修改标识

醴陵市日景矿业发展有限公司
小横江矿区铁石尖矿段金矿 300t/d
采选入河排污口设置
论证报告

编制单位：湖南景新环保科技有限责任公司
2021 年 7 月

图 2-1 工程采矿工艺流程及产污节点图

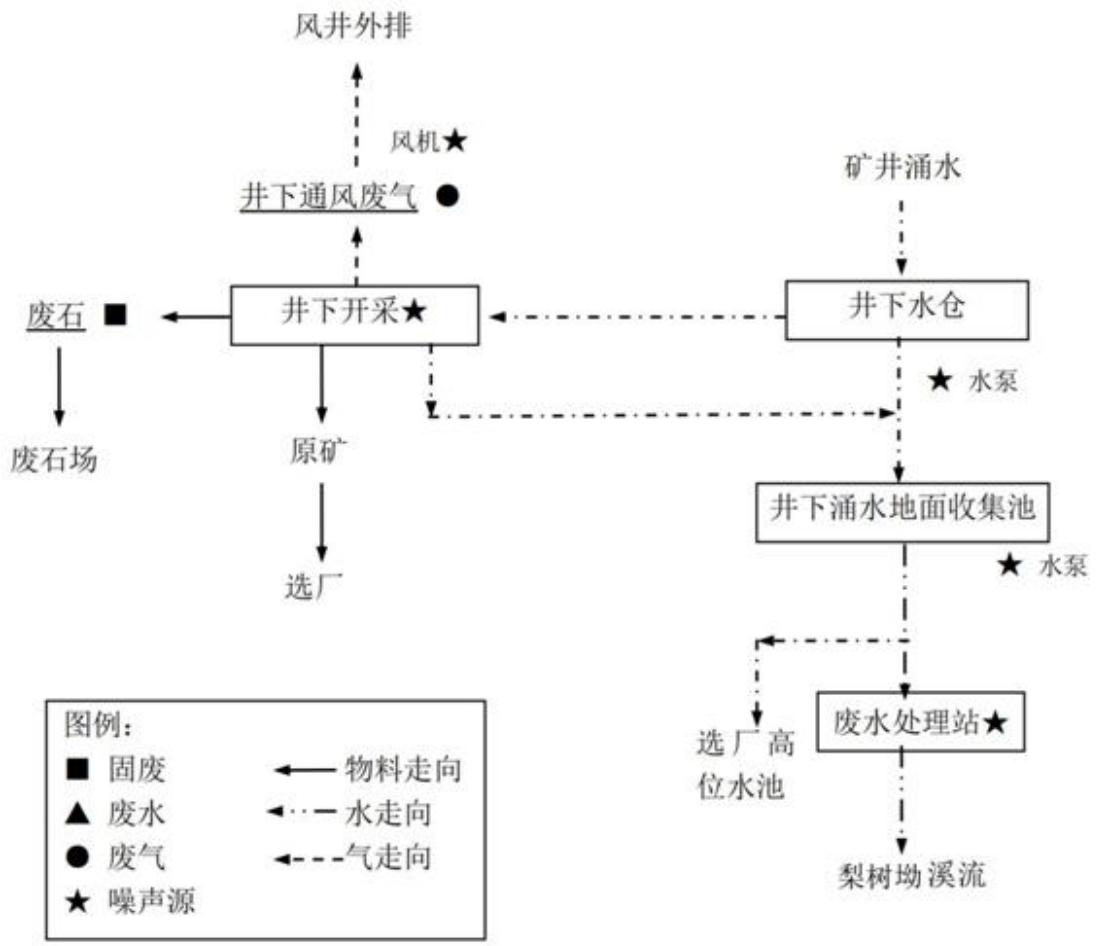
- 1、核实评价范围，完善编制依据。 (P1、P5)
- 2、完善项目概况：说明项目审批和项目建设情况，阐明生产工艺和产污环节 (P15~19)。细化项目产排污分析，核实矿井涌水、尾矿库的渗滤水、初期雨水产生量和源强。明确雨污分流建设、地表径流和各类废水收集情况，细化污水处理设施处理工艺。明确各类废水收集、排放方式和排放量、排放浓度，细化废水排入梨树坳溪的路径。明确废水排放要求，论证其可达性 (P22~25) (P44~45)。
- 3、完善区域水系情况调查，细化入河排污口设置处梨树坳溪、曾家排溪、小横江各水期的水文、水质信息、使用功能，完善地表水现状监测数据，说明纳污水体水功能区划和核实环境容量、纳污能力。完善梨树坳溪、曾家排溪、小横江评价范围内水生生态调查，明确是否有保护的动植物，明确排污口与下游饮用水源保护区关系 (P63)，完善第三方使用梨树坳溪、曾家排溪、小横江情况以及周边居民生活用水、废水排放和其他企业入河排污口设置情况调查。完善官庄水库现状评价内容。 (P58)
- 4、按论证工作评价等级要求、纳污能力和排污总量，分正常、非正常情况下以及各水期，强化入河排污口设置对受纳水体水功能、水生态、第三方影响预测分析，细化排污口设置的合理性分析。强化对地下水和官庄水库水质影响分析，进一步分析排污口设置与国家相关规范的相符性。 (P63-65) (P72)
- 5、细化入河排污口设置方案、排污口规范化设置及排防洪设计要求，完善突发环境风险事故防范措施。 (P68~69)
- 6、补充闭矿后的环境管理要求。 (P65)
- 7、完善区域水系图、项目位置图、排污口论证分析范围图、污水管网图等附图。 (见附图)
